①	諸室名の変更	P 1
②	1 階フリースペースの柱にギャラリー棚設置	P 2
③	1 階保育ルーム（一時預かり）からキッズルームに変更	P 3
④	2 階吹き抜けカウンターの落下防止対策	P 4
⑤	4 階屋上広場日除け設置	P 5
⑥	屋外広場植栽帯擁壁にロゴマークサイン設置	P 6

① 諸室の名称変更

② 1階icottoひろば(中) の柱にギャラリー棚設置

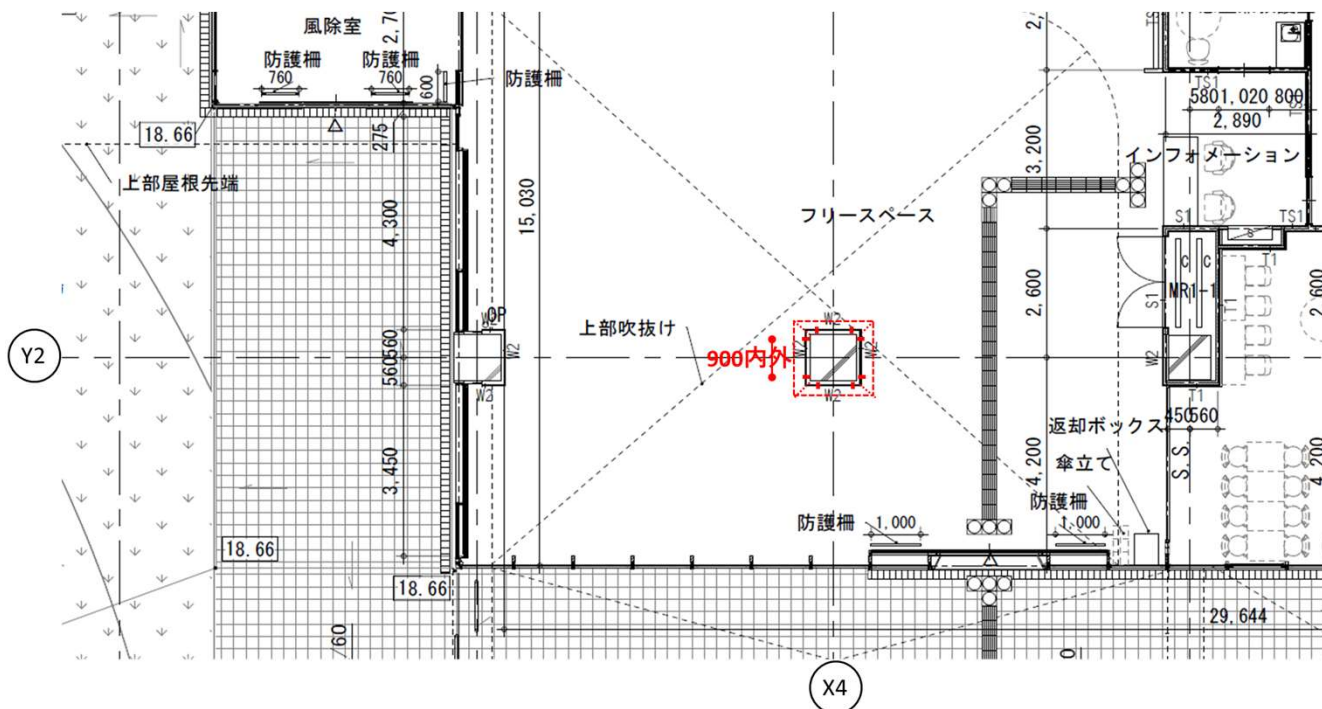
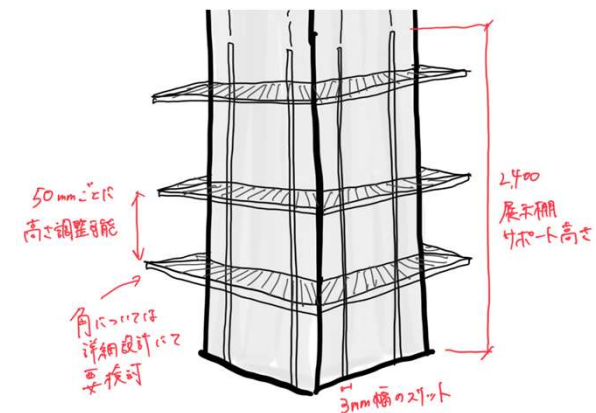
■柱1面に棚3ヶ所×4面設置

- ・高さ2400mm
- ・展示棚はピッチ25mmごとに高さ調節可能 (メラミン化粧板)
- ・棚荷重ブラケット2本当たり23kg程度
- ・照明なし

③ 1階保育ルーム（一時預かり）からみんなのリビングに変更

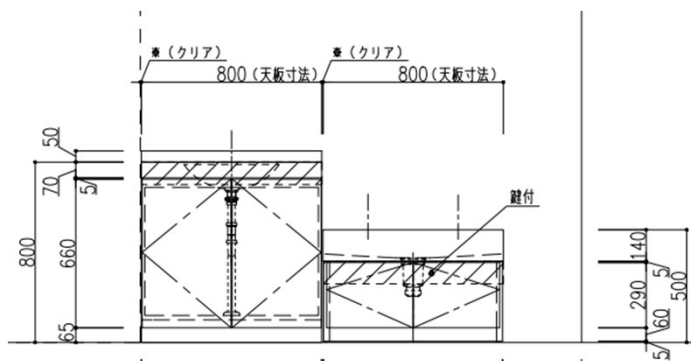
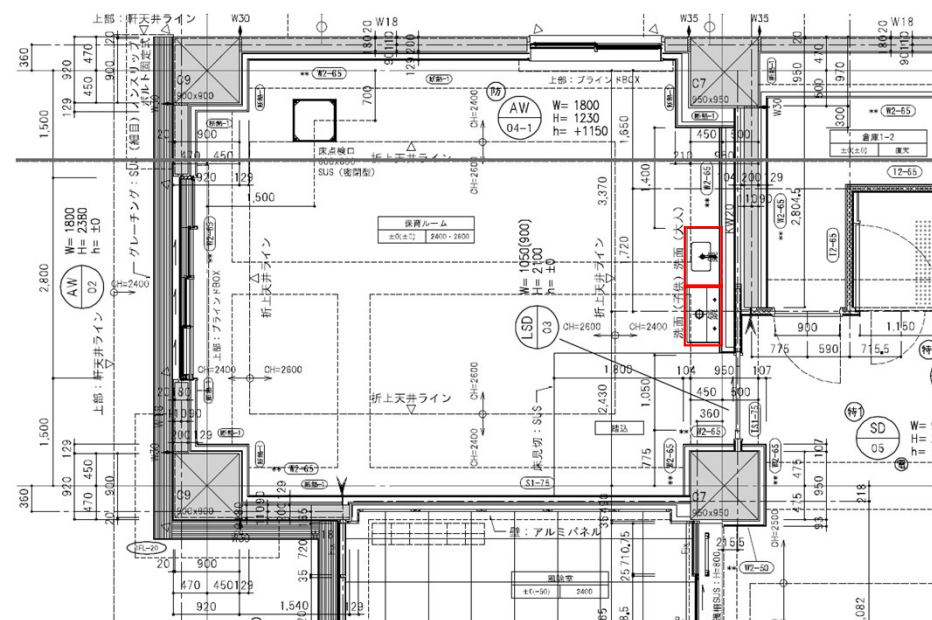
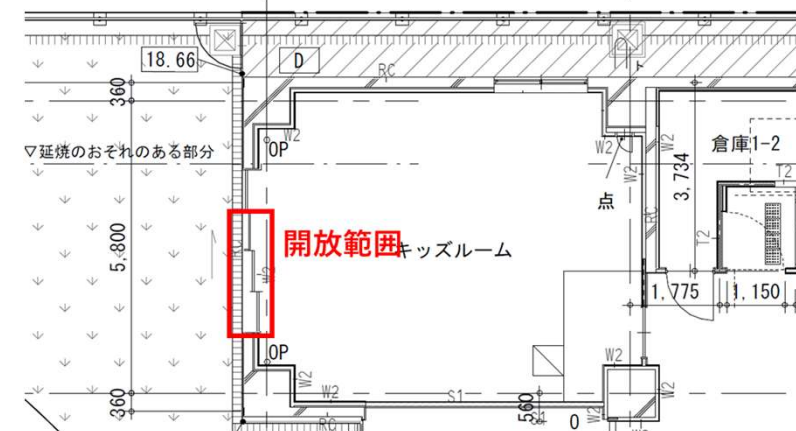
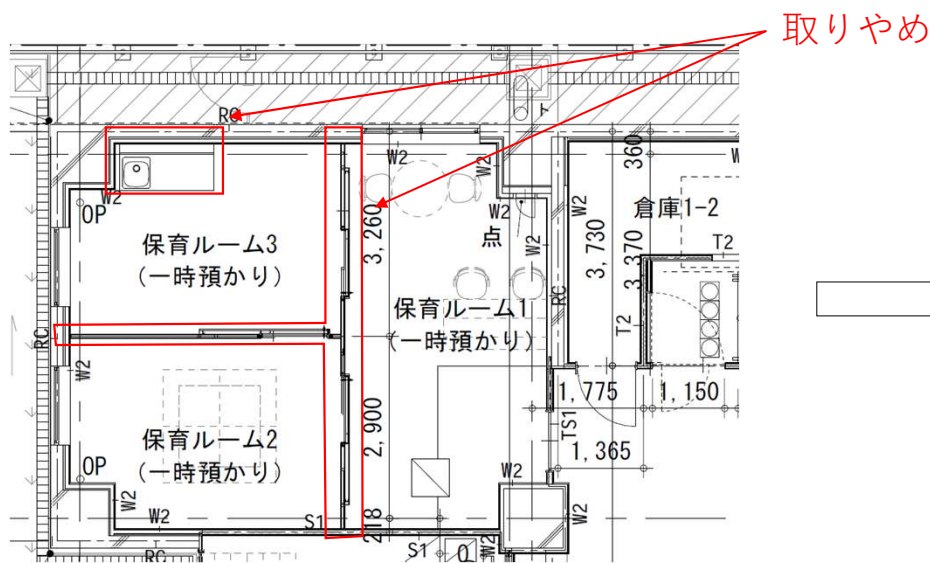
- ・ ガラスパーテーション取止め→2,697,000円減額
- ・ ミニキッチン(調乳用) L1200取止め→920,000円減額
- ・ 天井カセット型室内機（1方向）2台取止め
- ・ 全熱交換機（天井カセット）3台→2台に変更
- ・ 手洗い設置（手洗い+子ども手洗い）

掃き出し窓に変更3連引戸の場合（現状AW02, AW03）

仕様：オリジナル洗面カウンター	
天板	D=450 人工大理石 t=10 色：ホワイト単色
ボウル	人工大理石 KMB4AGW-3 (アイカ)
排水キャップ	HMB3015 金属製メッキ仕上げ (アイカ)
排水金具	HMB3005 (アイカ)
排水トラップ	HMB3003 ストラップ (アイカ)
キャビネット	低圧メラミン(ホワイト)
扉	メラミン扉 色：未定
台輪	メラミン貼り 色：扉同色

仕様：アイカ キッズ洗面	
ワークトップ	ボウル一体型人工大理石 コリアン
キャビネット (形状・色)	メラミンキャビネット 色：未定

④ 2階吹き抜けカウンターの落下防止対策

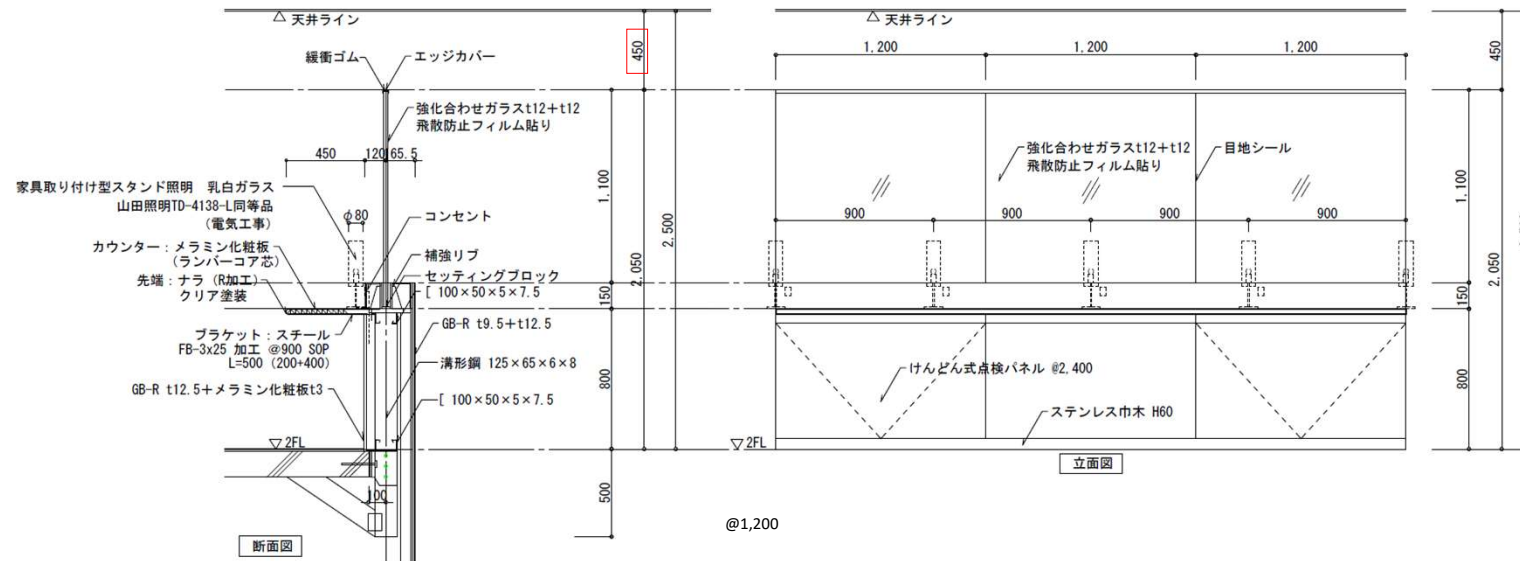
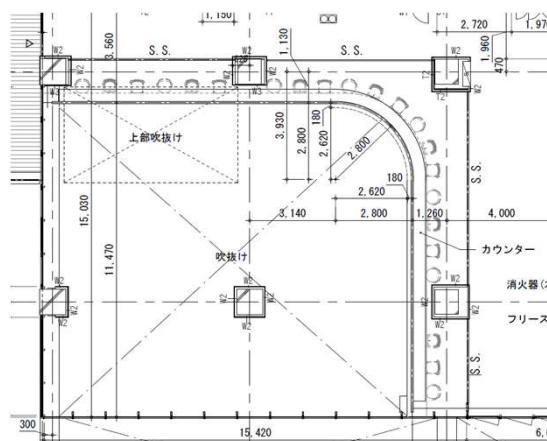
■腰壁＋カウンター上部足掛かりからH1,100の高さのガラス手摺

- ・設計時のカウンター以外の手摺取止め
- ・スタンド照明追加
- ・ガラス手摺追加
- ・腰壁ボード等追加

⑤ 4階屋上広場日除け設置

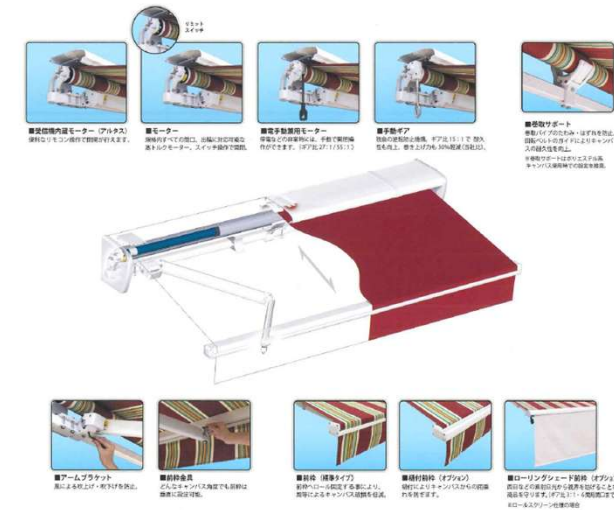
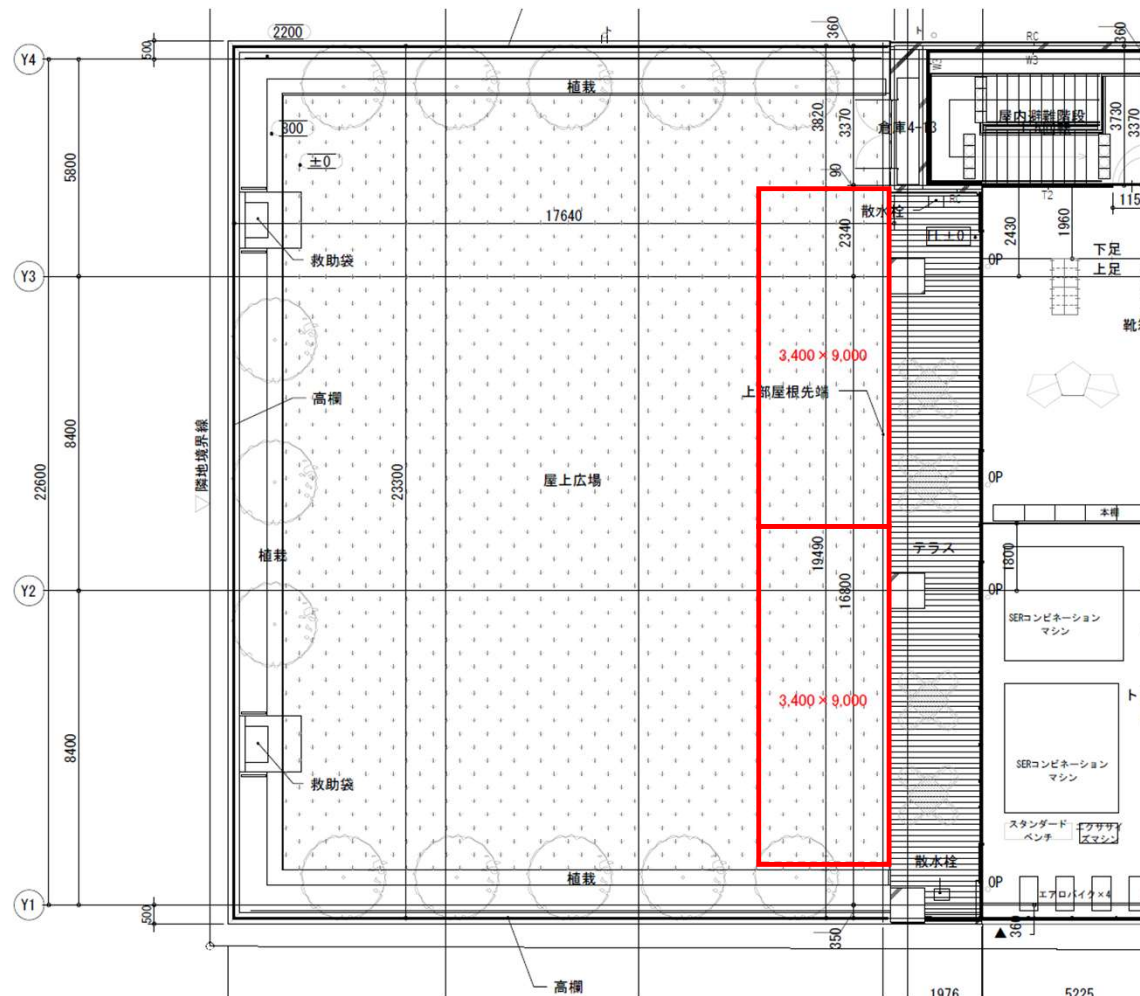
■間口9,000mm×出幅3,400mmの電動オーニング2基設置
